**Avis sur le projet de parc photovoltaïque
au lieu-dit « Le Parc »**

à Vouillers (51),

porté par la société CPV SUN 40

n°MRAe 2023APGE30

Figure 5: Solution de raccordement envisagée

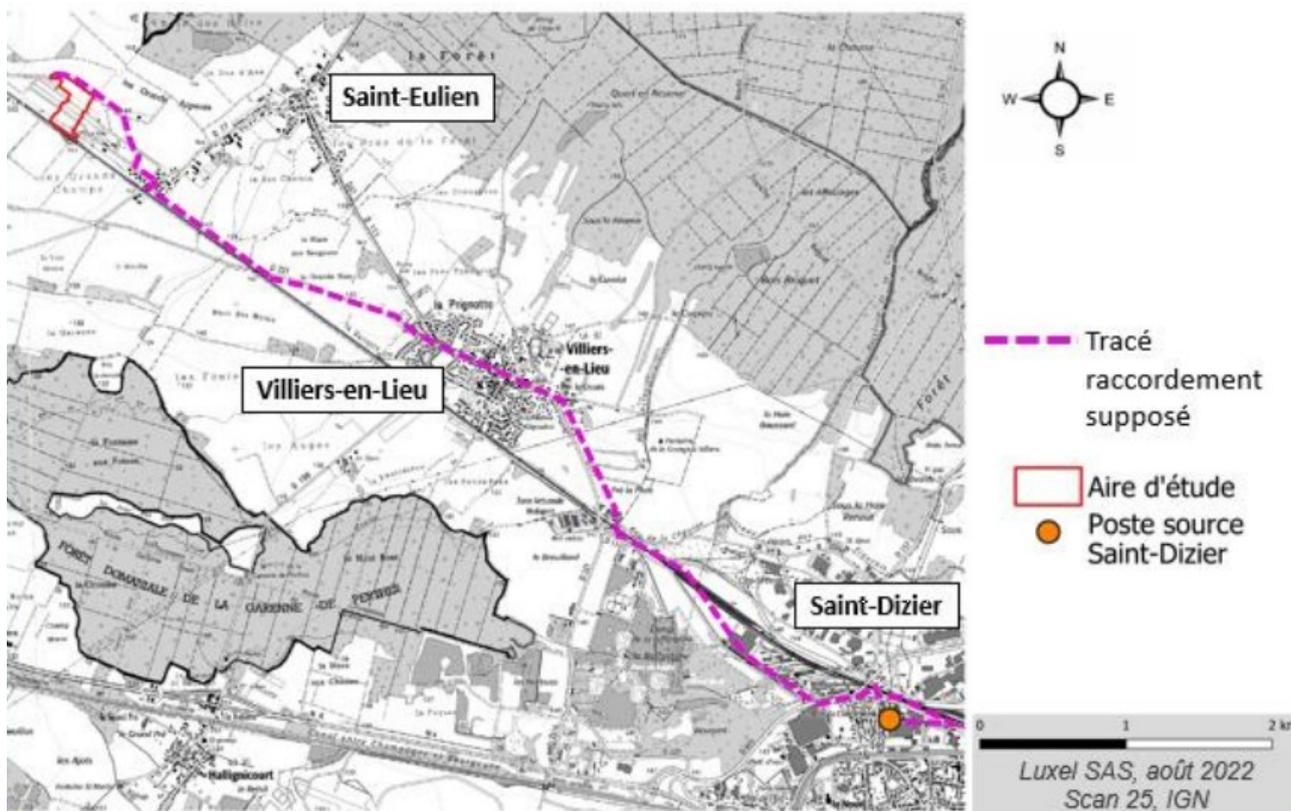
L'Ae recommande au pétitionnaire d'intégrer le tracé du raccordement définitif et ses impacts si celui-ci devait être différent de celui présenté dans l'actuelle étude d'impact.

Figure 6: Carte de synthèse des mesures

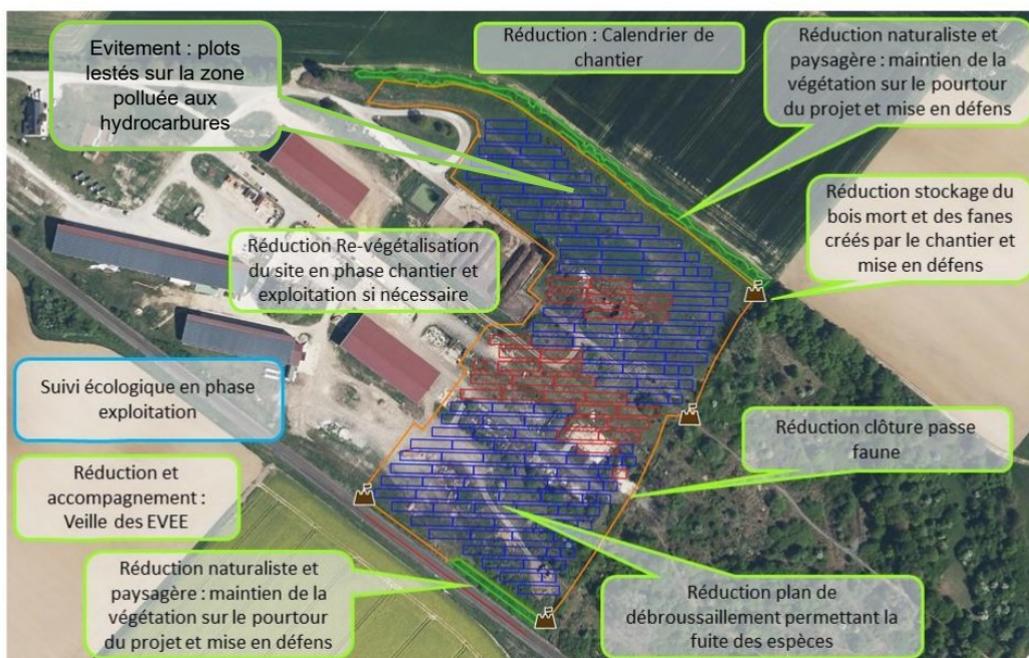
L'Ae regrette toutefois que le dossier ne présente pas de retour d'expériences sur l'évolution de la biodiversité sous les panneaux photovoltaïques d'autres projets.

L'Ae recommande de produire un bilan sur l'évolution de la biodiversité sous les panneaux photovoltaïques sur la base de l'analyse des installations des parcs existants de LUXEL.
